**RESPUESTAS A LOS COMENTARIOS DEL INFORME DE RECOMENDACIÓN DE
ADJUDICACIÓN DE LA CONSTRUCCIÓN DE DEFENSAS RIBEREÑAS EN SECTOR RÍO SECHÍN
(TRAMO 1 Y 2) – CASMA – R00**

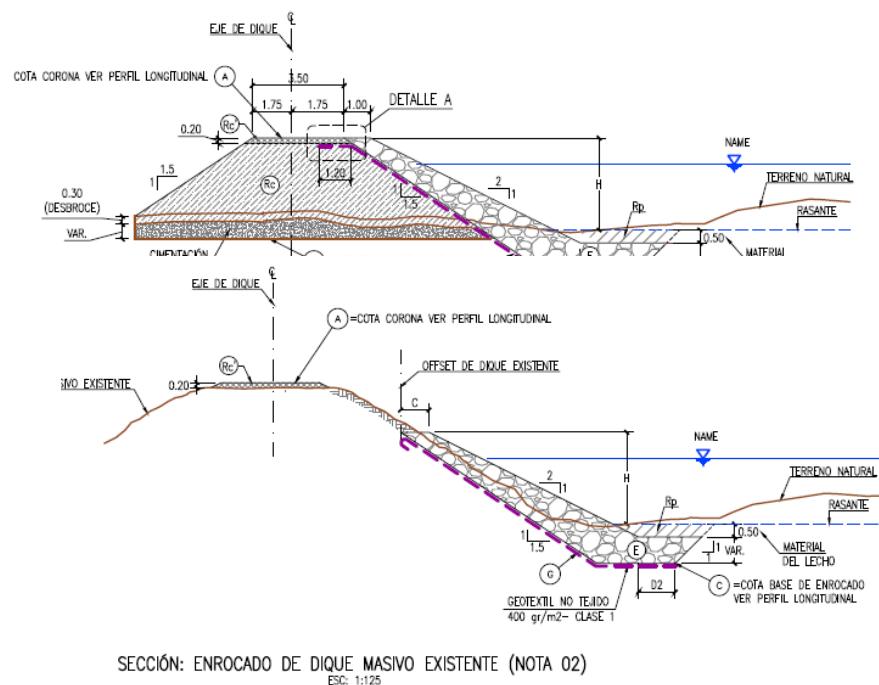
12. En la partida TRATAMIENTO DE TALUD CON GEOCELDAS (INCLUYE RELLENO DE GRAVAS): El rendimiento no fue actualizado de manera adecuada. El rendimiento aún sigue bajo. [El postor debe sustentar y/o justificar.](#)

En atención a las observaciones recibidas el 05.07.22, el rendimiento fue actualizado e incrementado, pasando de 225 m²/día a 700m²/día; en este rendimiento se considera la partida completa terminada con: colocación de la geomalla, colocación y amarre del geoweb, así como la colocación de la grava.

Sección típica dique existente

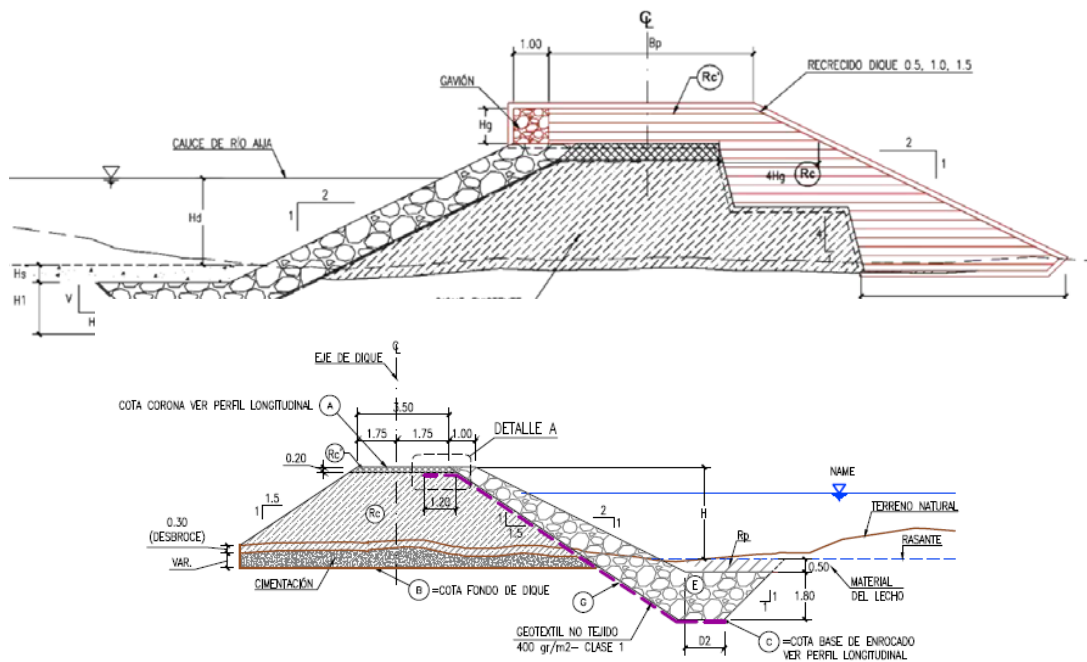
13. En la partida EXCAVACION DE MATERIAL SUELTO, CON EQUIPO del título REFUERZO EN DIQUES EXISTENTES, consideramos que la justificación del postor no es la adecuada y no corresponde. La excavación de material suelto tanto en dique nuevo como en dique existente requieren la misma estructura de partida. [El postor debe sustentar y/o justificar.](#)

La sección de la excavación masiva para dique nuevo es distinta a la excavación masiva del dique existente tal como se aprecia en las secciones líneas abajo. En la sección del dique existente se muestra que se debe realizar una excavación en el talud de profundidad variable, mientras que, en la sección de dique nuevo, incluye la excavación de todo el cuerpo del dique, por esta razón los rendimientos considerados en las partidas de excavación son particulares. A continuación, se muestran las secciones típicas con las que se ha analizado los rendimientos de excavación:
